**AVIS RELATIF À LA PROTECTION
CONTRE LES EVENTUELS EFFETS NOCIFS ET NUISANCES
PROVOQUÉS PAR LES RAYONNEMENTS NON IONISANTS
GÉNÉRÉS PAR DES ANTENNES ÉMETTRICES STATIONNAIRES**

Commune : TOURNAI - Exploitant : PROXIMUS

Référence exploitant : 69MAQ_02

Rapport n° 915 / 2025

Figure 1 : Vue en plan des lieux de séjour et des points de contrôle

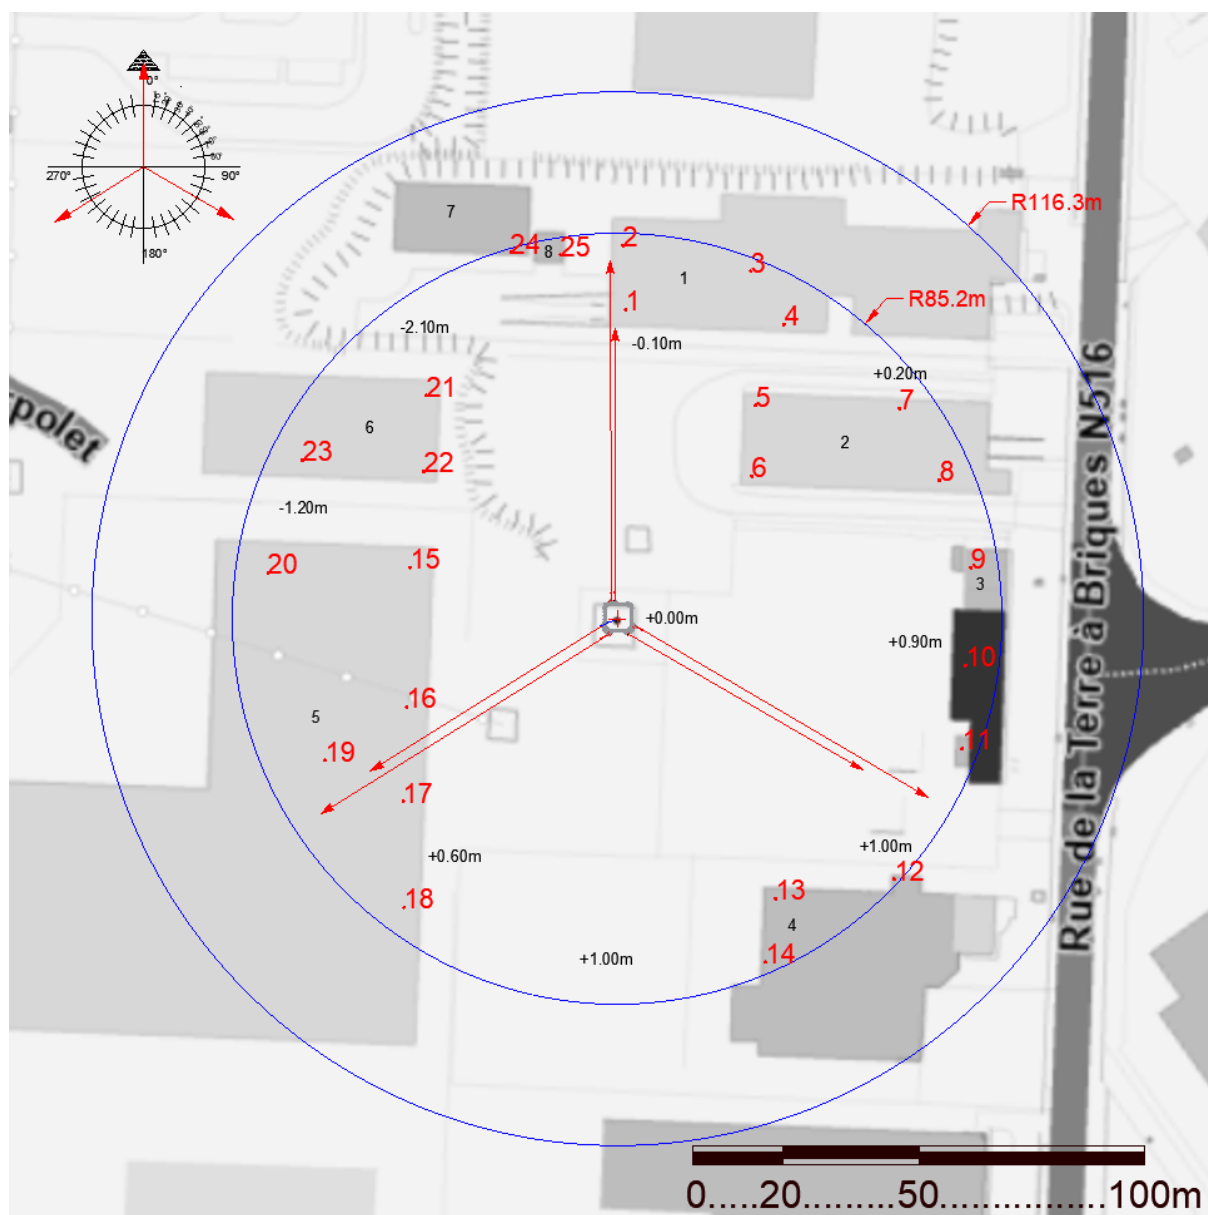
Les fréquences d'émission, la puissance rayonnée par chacune des antennes et leur gain permettent de déterminer le rayon de la zone à analyser. Tout dépassement de la limite par installation est exclu en dehors de cette zone. Le tableau 2 reprend les 35 LS² pour lesquels l'indice d'exposition est le plus élevé. Les différentes colonnes indiquent :

- le numéro du point de contrôle repris sur un des plans de la figure 1;
- le numéro du LS dans lequel se trouve le point de contrôle de la 1^{ère} colonne ;
- l'atténuation d'obstacle prise en compte pour le calcul de l'indice d'exposition dans le LS ;
- le résultat du calcul de l'indice d'exposition.

En ce qui concerne les antennes de l'installation mentionnées dans le tableau 1, la distance maximale à laquelle la limite pourrait être atteinte, à l'extérieur, est égale à 106,3 m. S'il n'y a pas de LS à une distance inférieure, les antennes respectent forcément la limite d'immission.

Dans le cas des LS situés à l'intérieur des bâtiments, une atténuation d'obstacle est prise en compte et il en résulte que la distance maximale à laquelle la limite pourrait être atteinte se réduit à 76,5 m.

Figure 2 : Vue en plan des installations d'antennes dans un rayon de 300 mètres autour de l'installation faisant l'objet de la demande d'avis

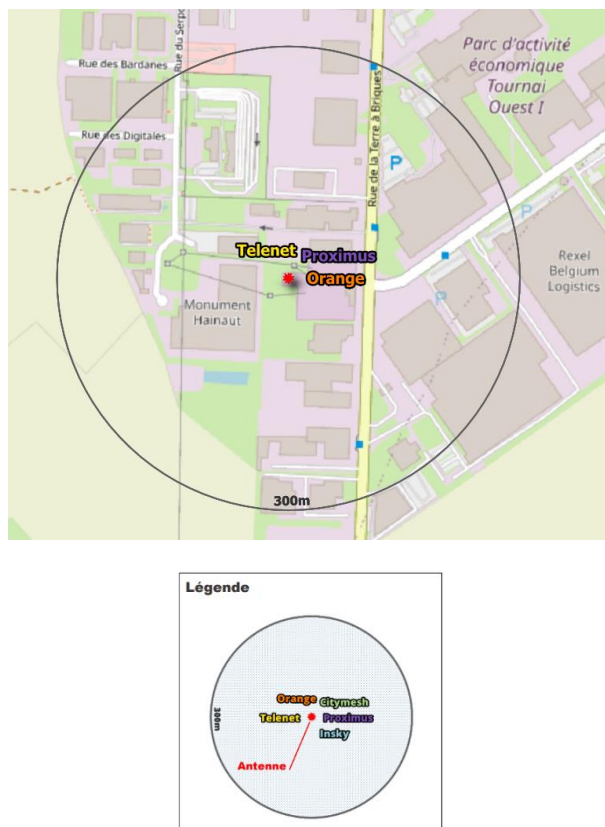
Le plan en projection verticale de la figure 2 indique la localisation des installations d'antennes émettrices stationnaires visées par le décret et situées dans un rayon de 300 mètres autour de l'installation référencée dans le paragraphe 2 et localisée au centre du cercle. Les données de localisation de ces antennes et les avis correspondant sont accessibles via le cadastre en ligne des antennes émettrices stationnaires⁸. Les installations prises en compte dans l'évaluation du respect de la limite cumulative sont les installations d'antennes émettrices déclarées en service par l'exploitant à la date du présent avis, à l'exception de l'installation référencée dans le paragraphe 2 et éventuellement d'autres installations ayant fait l'objet d'une demande d'avis à la même date et qui sont situées à l'intérieur de la zone de 300 mètres de rayon.

- il y a au plus 4 installations d'antennes émettrices stationnaires présentes dans la zone d'évaluation de 300 mètres de rayon représentée dans la figure 2, y inclus l'installation référencée dans le paragraphe 2 : la limite cumulative définie à l'article 4, §2 du décret est nécessairement respectée dans les lieux de séjour à l'intérieur de la zone d'évaluation de 300 mètres de rayon ;

Compte tenu des considérations ci-dessus, il apparaît que l'intensité du rayonnement électromagnétique généré, dans les lieux de séjour situés dans un rayon de 300 mètres autour de l'installation référencée dans le paragraphe 2, par l'ensemble des antennes émettrices stationnaires de l'ensemble des exploitants du même site d'antennes émettrices stationnaires respecte la limite fixée à l'article 4, § 2 du décret.
